„Rozbudowa dróg wojewódzkich nr 634 i 636 w m. Wólka Kozłowska, gmina Tłuszcz” – nr postępowania 167/24

Działając na podstawie **art. 284 ust. 1, ust. 2, ust. 6 oraz art. 286 ust. 1 oraz ust. 7** ustawy Prawo zamówień publicznych (Dz.U. z 2023 r. poz. 1605 z późn. zm.) Mazowiecki Zarząd Dróg Wojewódzkich w Warszawie uprzejmie Państwa informuje, iż otrzymał zapytania do Specyfikacji Warunków Zamówienia, na które niniejszym udziela odpowiedź.

----- - Projektowany krawężnik betonowy wtopiony na zjazdach 12x25 cm

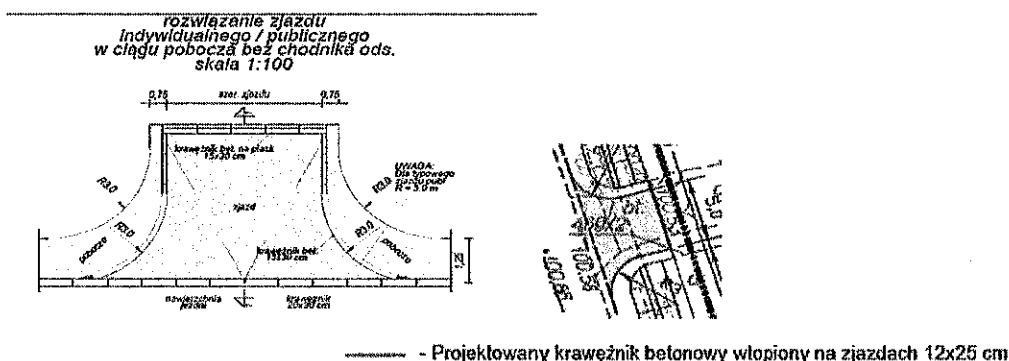
Na rysunku nr 2 – „Plan zagospodarowania terenu” przy zjazdach w ciągu pobocza bez chodnika należy zastosować krawężnik betonowy wtopiony 12x25, natomiast na rys. nr 4/6 „Przekroje technologiczne i konstrukcyjne projektowanych nawierzchni” wskazany jest krawężnik betonowy 15x30. Co jest wiążące? Prosimy o ujednocnienie zapisów.

Na zjazdach od strony posesji należy wykonać krawężnik betonowy 15x30x100 od strony chodnika i pobocza opornik wtopiony betonowy 12x25 a od strony jezdni krawężnik granitowy 20x30x100.

----- - Projektowany krawężnik betonowy wtopiony na zjazdach 12x25 cm

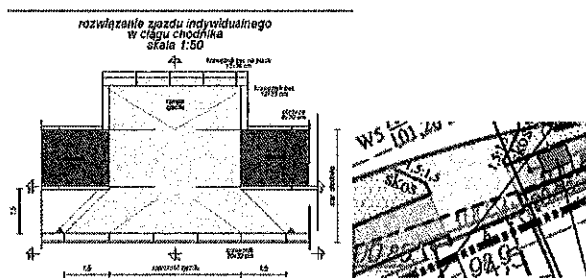
Na rysunku nr 2 – „Plan zagospodarowania terenu” przy zjazdach indywidualnych w ciągu chodnika należy zastosować krawężnik betonowy wtopiony 12x25, natomiast na rys. nr 4/6 „Przekroje technologiczne i konstrukcyjne projektowanych nawierzchni” na zakończeniu zjazdu od strony posesji wskazany jest krawężnik betonowy 15x30. Co jest wiążące? Prosimy o ujednocnienie zapisów.

Na zjazdach od strony posesji należy wykonać krawężnik betonowy 15x30x100 od strony chodnika i pobocza opornik wtopiony betonowy 12x25 a od strony jezdni krawężnik granitowy 20x30x100.
